玄海3/4号機 海水ポンプ取替工事に係る設工認変認 説明事項リスト

資料(1)

海水ポンプ電動機の動的機能維持詳細評価について

第 1 図 海水ポンプ電動機の構造図

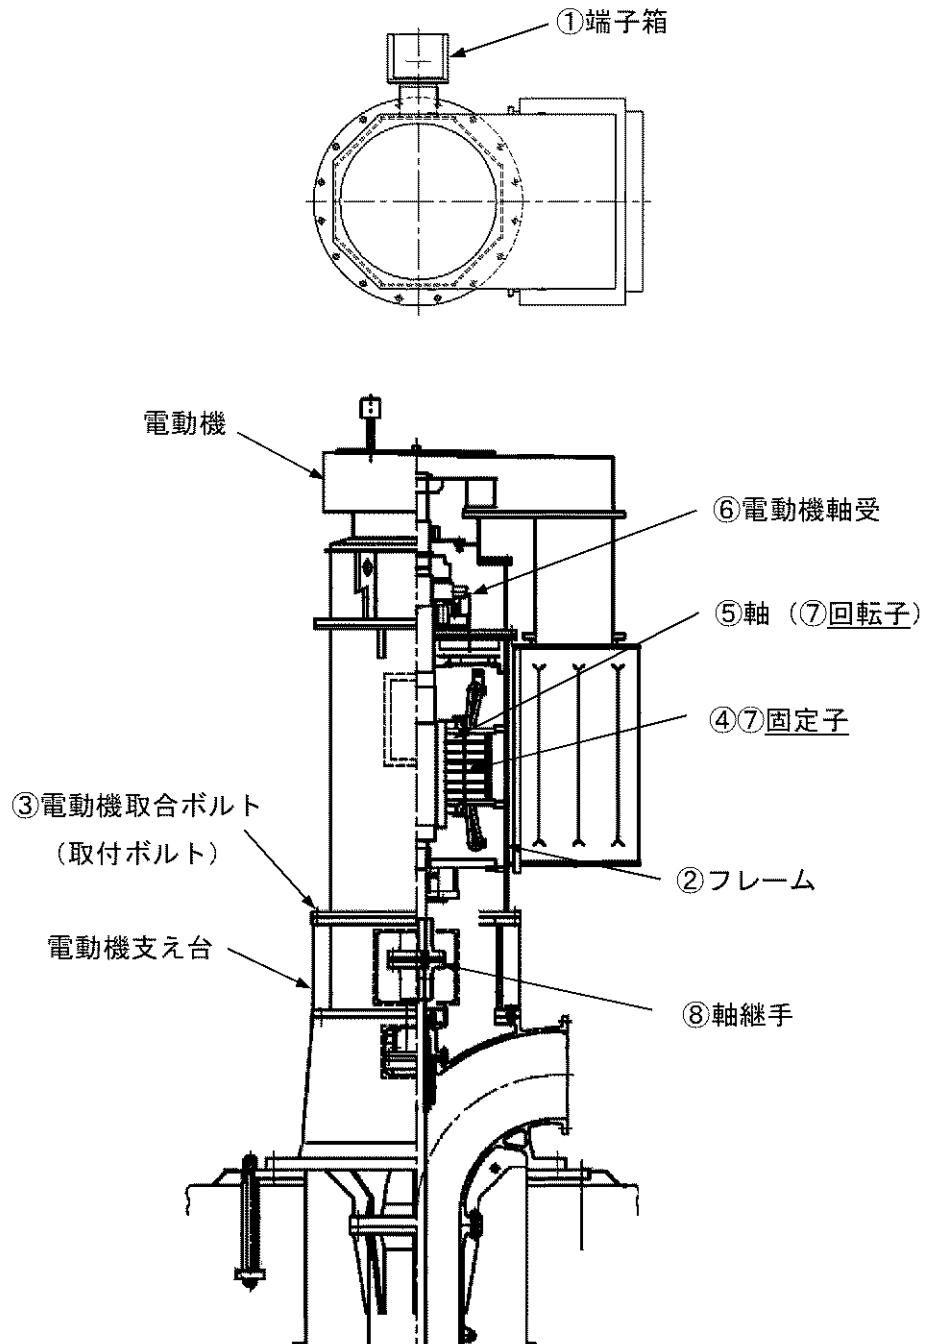
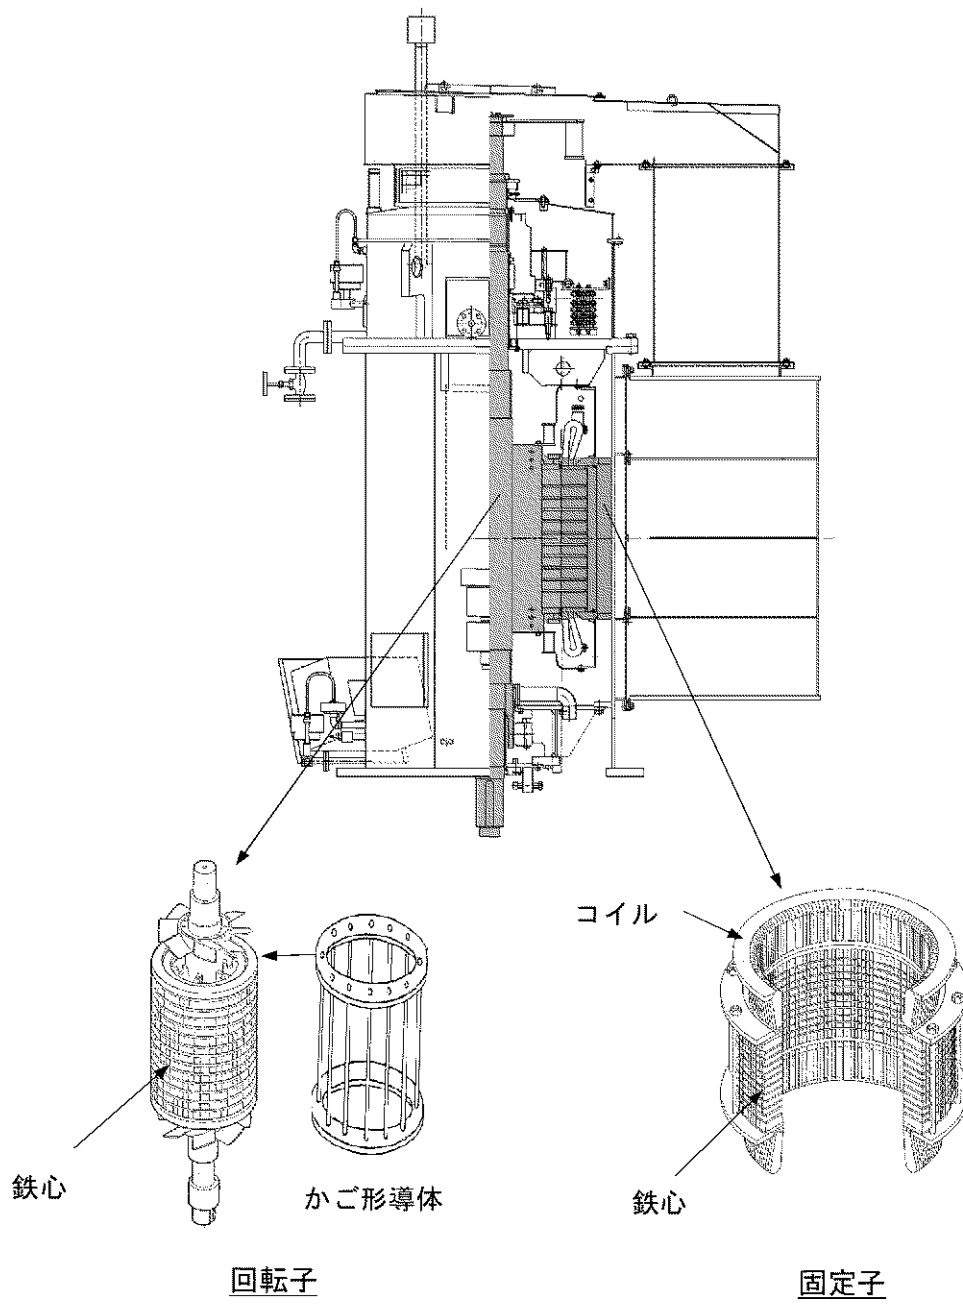
No.	対象資料	ページ	説明項目	説明内容
7	補足説明資料6-2 海水ポンプ電動機の動的機能維持詳細評価について	補6-2-8	補足説明資料6-2の記載を充実化し、電動機取合ボルトについて、せん断応力評価が不要である理由を説明する。併せて、当該ボルト接合部の摩擦力をどのように保持しているか説明する	補足説明資料の記載を充実化した。(別紙参照)
8	補足説明資料5 砂移動による影響について	補5-9	砂の流入に伴う流量の変動等による影響に関して、実証試験において流量というパラメータについては記載してしていないので、確認して説明する	軸受砂摩耗においては、軸受隙間に存在する水の砂濃度と軸受部回転による周速、軸受での押し付け荷重(面圧)により摩耗が支配されます。試験においては、軸受部に規定の砂濃度に設定された水を連続で供給し続けることで実機軸受条件を模擬しています。したがって、流量自体は軸受の砂摩耗に直接は寄与しません。
9	補足説明資料5 砂移動による影響について	補5-11	砂移動評価について、高橋氏の手法を検討していない理由を説明する	玄海でも藤井氏の手法と高橋氏の手法の両方で砂移動の計算を実施している。再稼働時の許可の審査会合資料(第402回審査会合資料)にて両手法による砂移動の検討結果を説明。審査会合資料にも記載がある通り、高橋氏の手法では侵食量等が過大に評価されるため、再稼働工認時には、再現性の観点から藤井ほかの手法を用いて砂移動による軸受摩耗評価を実施している。
10	補足説明資料5 砂移動による影響について	-	砂移動評価について、粒径の最大値を用いず、平均粒径を用いている理由について説明する。	シミュレーションの観点では、砂の粒形が大きくなると砂の移動が少なくなり、砂移動を考える上では、最大値を用いることが保守的になるわけではありません。また、2mm以上の粒形分布が全体に占める割合は約1割(10%以下)であり、代表性に乏しいと考えられるため、平均粒径を用いる評価を実施している。

③電動機取合ボルト

海水ポンプ電動機は、電動機支え台に電動機取合ボルトを用いて固定されており、地震時には全体系（フレーム）の転倒モーメントが当該ボルトに作用することで、有意な荷重がかかることから、評価項目として選定する。

電動機取合ボルトのせん断応力に関しては、水平地震力をボルト接合部の摩擦力により負担することを基本としており、添付資料7-4「耐震計算結果」により、摩擦力が水平地震力を上回ることを確認しているため、当該ボルトにせん断応力は作用しない。このため、せん断応力については、評価対象外とする。

なお、摩擦力を保持するため、電動機取合ボルトは、規定トルクによる締結管理を行っている。具体的には、当該ボルトの締付力が、耐震評価の摩擦力算出に用いているボルト締付力以上となるように、適切に締め付け、管理するとともに、実際の締付けトルク値を記録している。
